**DODATEK Č. 1 ke SMLouvĚ O DíLO**

### „Silnice II/122 průtah Lhenice“

**Předmět změny:** Vynucené změny na SO 103 a 104 Silnice II/122 KM 0,611-0,936 a zimního opatření stavby

Příloha : Protokol zkoušek statickou deskou č. 1/2018

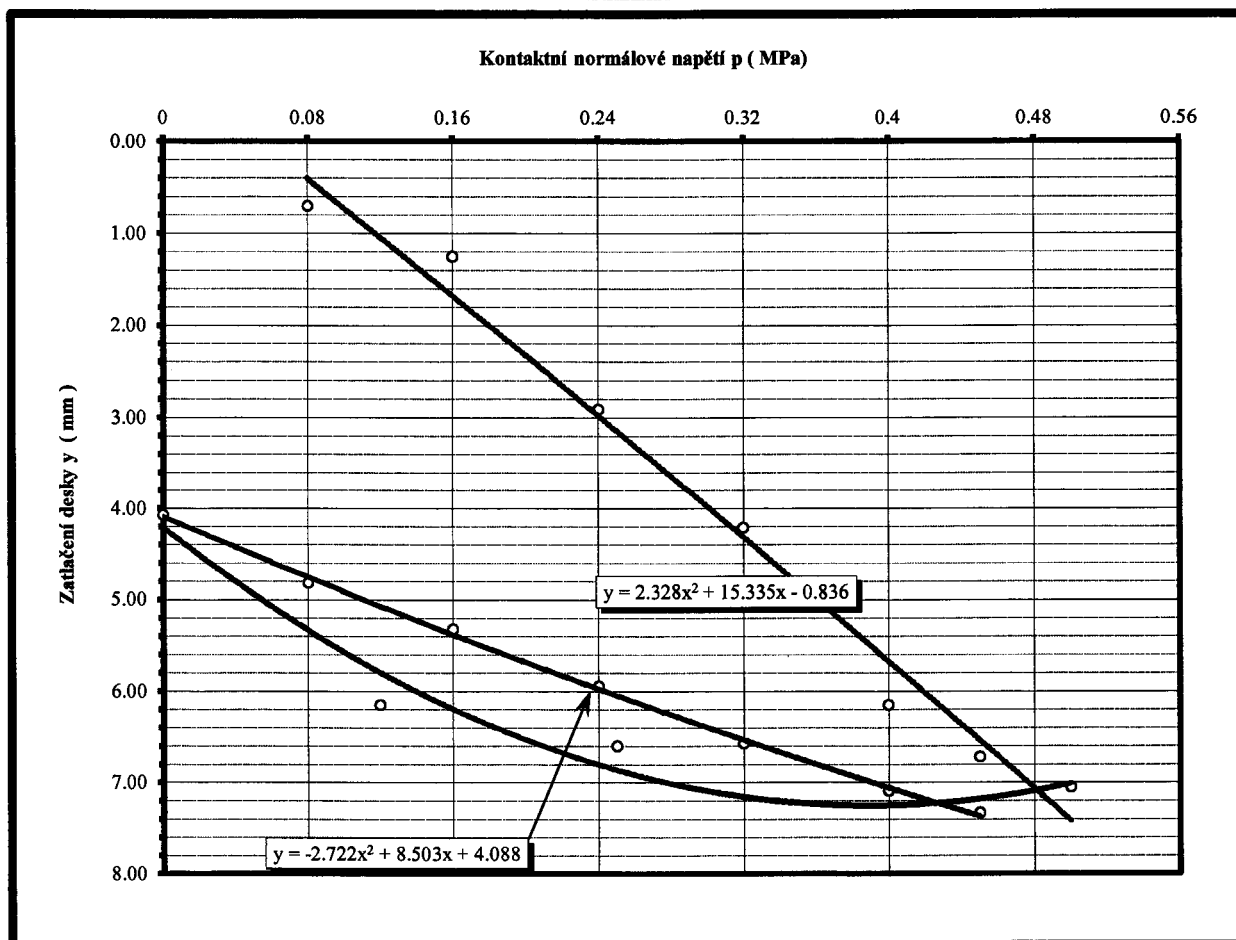
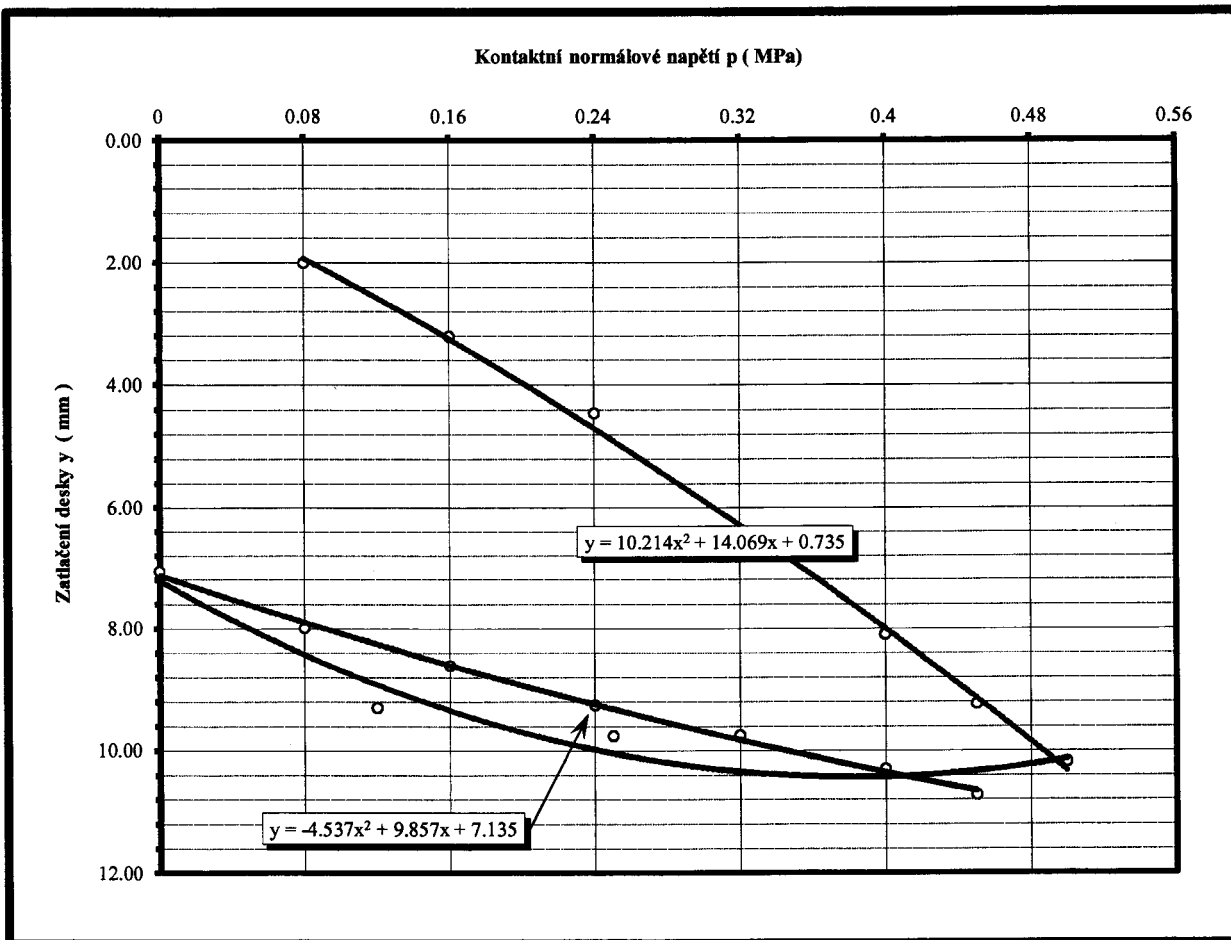
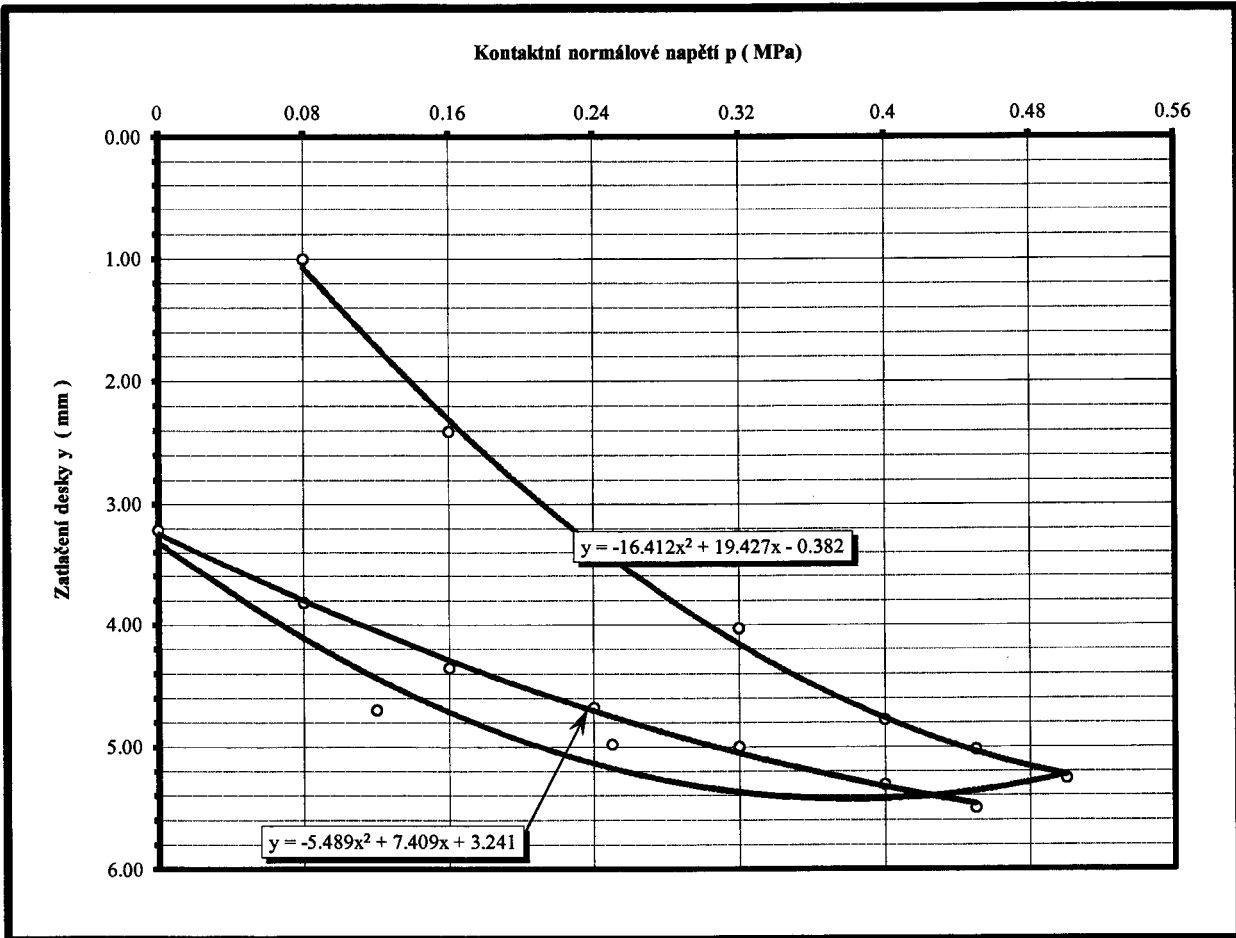
Datum zkoušky	Číslo zkoušky	Umístění	hloubka	$E_{def1}$ (MPa)	$E_{def2}$ (Mpa)	$E_{def 2} / E_{def 1}$
3.10.2018	ZD 01-01	Komunikace, km 0,731	zemní pláň	13,6	30,9	2,27
	ZD 01-02	Vodovod, km 0,731		11,7	28,8	2,45
	ZD 01-03	Vodovod, km 0,770		20,1	45,6	2,27

Z vizuální prohlídky zemin a výsledků zkoušek vyplývá, že zeminy aktivní zóny jsou nehomogenní a převážně zde není možné dosáhnout projektem předepsaného modulu přetvárnosti 45 MPa v úrovni zemní pláně.

Při výše popsané skladbě nestmelených vrstev není možné při dosažení  $E_{def, 2} - 45,0$  MPa v úrovni zemní pláně splnit požadavky projektu v úrovni zejména druhé vrstvy ŠD. Pro splnění tohoto požadavku ( $E_{def, 2} - 100,0$  MPa) je nutné, aby naměřené hodnoty na zemní pláni dosahovaly min.  $E_{def, 2} - 60,0$  MPa

Vzhledem k zjištěným vlastnostem zemin aktivní zóny lze konstatovat, že tyto zeminy nejsou ve smyslu ČSN 73 6133 přímo použitelné do aktivní zóny bez úpravy. Navíc se jedná převážně o zeminy namrzavé až nebezpečně namrzavé.

Vzhledem k požadovaným parametrům v úrovni štěrkových vrstev vozovky a zajištění homogenity zemin v úrovni aktivní zóny doporučujeme odtěžení vyskytujících se zemin v mocnosti min. 0,4 m pod úroveň zemní pláně a jejich nahrazení drceným kamenivem frakce 0/90 až 0/150 mm.

Vzhledem k neočekávaným výsledkům posouzení zemin aktivní zóny v průtahu obcí Lhenice, navrhuji jako AD odtěžení zemin v úrovni aktivní zóny v tloušťce 0,3m. Odtěžená vrstva bude nahrazena zeminou, jejíž hodnota zkoušky CBR bude rovna minimálně 15%.

S ohledem na provedené zkoušky (hodnota modulu přetvárnosti na zemní pláni okolo 30MPa) bude po výměně na zemní pláni dosaženo  $E_{def,2} = 60\text{MPa}$ . Tato hodnota umožní splnění předepsaných požadavků pro vrstvy štěrkodrti ( $E_{def,2} = 70\text{MPa}$  na první vrstvě,  $E_{def,2} = 100\text{MPa}$  na druhé vrstvě).
